Placering af brevkasseanlæg i bebyggelsen Høje Gladsaxe.

HENVENDELSE FRA FORRETNINGSFØRER IVAN KJÆR-ANDERSEN, HØJE GLADSAXE TORV 2 B, 2., OM DISPENSATION FRA REGLERNE OM OPSÆTNING AF BREVKASSEANLÆG I OPGANGENE I 2860 SØBORG HØJE GLADSAXE 1-69 (HØJHUSENE), HØJE GLADSAXE 4-126 (LAVHUSENE) OG HØJE GLADSAXE TORV 2 B (PUNKTHUSET)

FS- sag – billede dokumentation, Høje Gladsaxe 1 – 69, Høje Gladsaxe 4 – 126 og Gladsaxe Torv 2 B, 2860 Søborg.

Høje Gladsaxe – brevkasseanlæg – j.nr. FS 525-000021

Billede 6

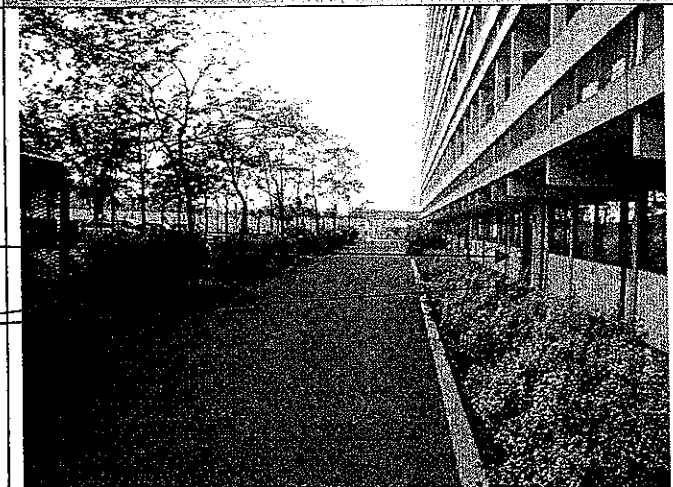
Der er plads til brevkasseanlæg på stativ udendørs ved hver opgang.; enten på stativ ved opgangen eller i beddet overfor. Her kunne der stå stativ over for hver opgang.

Brevkasseanlæg på stativ

Billede 8

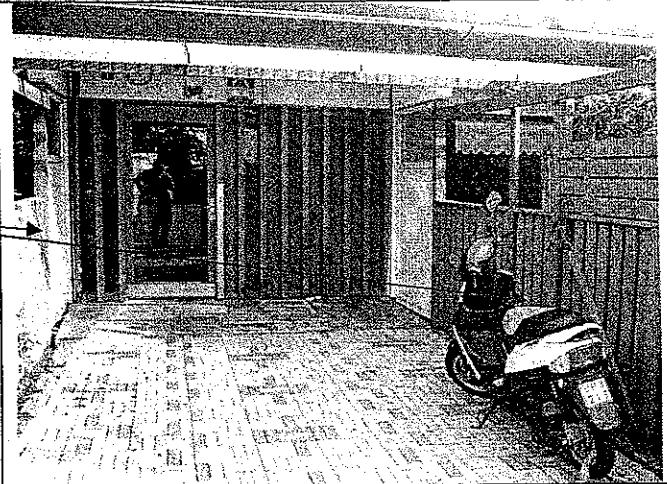
Ved bagindgangsdørene er der forskellige muligheder på stativ eller plankeværk. Forholdene er ikke helt ens ved de forskellige opgange.

Billede 14

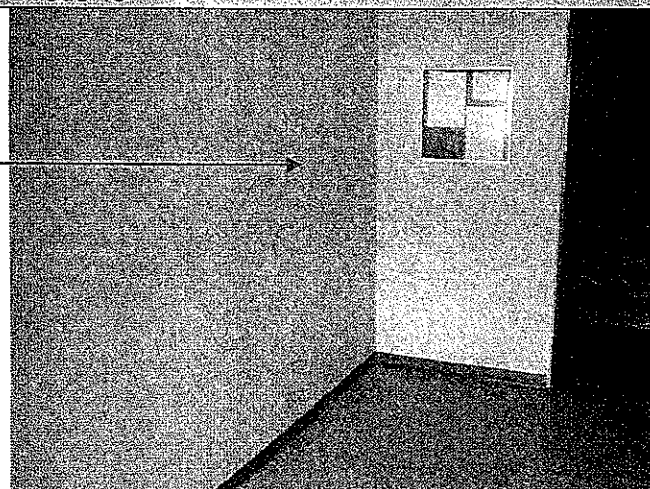
Der er plads til brevkasseanlæg indendørs ved indgangsdørene.

Billede 15

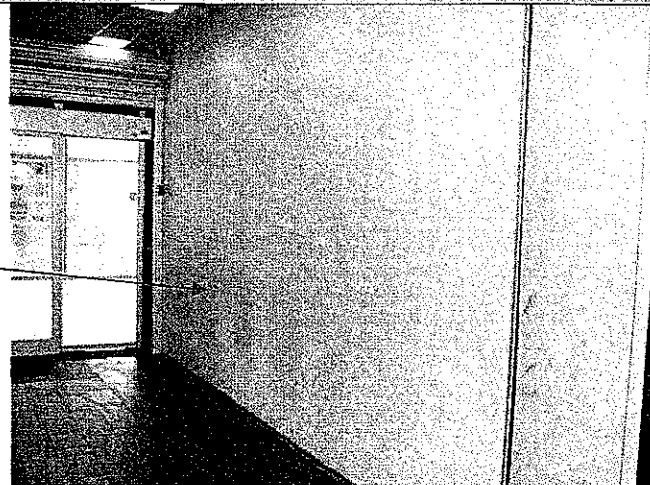
Der er plads til et anlæg på denne mur og på dens fortsættelse, som ses på næste billede. Elevatoren findes bag fotografen..

Høje Gladsaxe Torv 2B (Punkthuset).

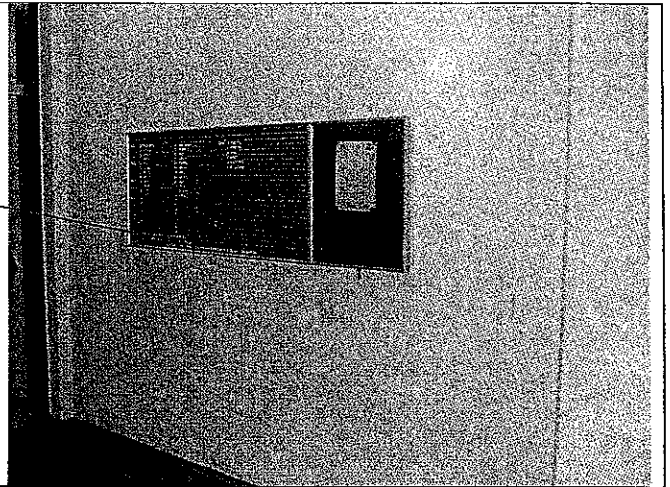
Yderligere plads til et brevkasseanlæg på denne mur lige foran elevatoren.
